機 鈴 木 記 入	FCM(株) 殿		発行日: 2017年10月05日		
			整理No: 49F-10-002		
	<b>協力工場 不良品連絡書</b>				
	再発防止のため対策を記入の上、指定回答日までに原本を提出して下さい。		承認	調査	担当
	指定回答日: 2017年10月17日				
	仕様番号	70 5858 999 122 XXX S (プラグ36Pカナク)	不良内容		
	品名	5858-36 PARTS PLUG ANCHOR PLATE (H=0.8)	プロテクター変形		
	金型番号	P6369			
	ロットNo	17.08.14.2.1.0089			
	連絡受理日	2017/10/05			
対象数量	32,900個				
協 力 工 場 記 入	1. 確認内容		返却品の処置 (数量明記)		
	<ul style="list-style-type: none"> <li>加工履歴では変化点等の記録は見られなかった。</li> <li>FCMキープサンプルでは変形は確認出来なかった。</li> <li>不具合サンプルの調査結果より、レーザー工程での発生と考えられる。</li> </ul>

材料台:製品通り道「通常状態」

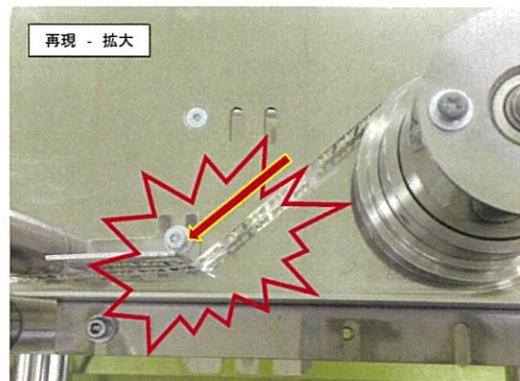
2. 発生原因		4. 流出原因		
	再現実験(別紙①、②)の結果より、レーザー工程の材料送り出し部にて、製品搬送位置が間違っていたことが要因と考えられる。 搬送位置についての表示、決め事が無かった為、セット時に担当者が気付かなかった。		端子の変形が画像検査でも見られておらず、問題ないと判断してしまった。 また、カシメ部と共に、プロテクター部の変形も検出可能とご認識していた。(実際にはプロテクター部は検査しておらず、追加も出来ない状況)

材料台:プロテクター変形再現実験  
2番目のローラーで通り道を間違えた想定しました。

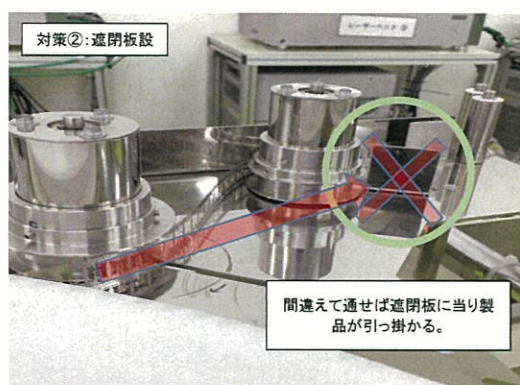
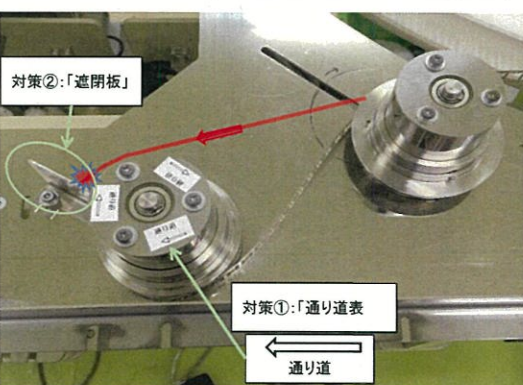
製品と、保護板が接触してプロテクタ変形が発生した。
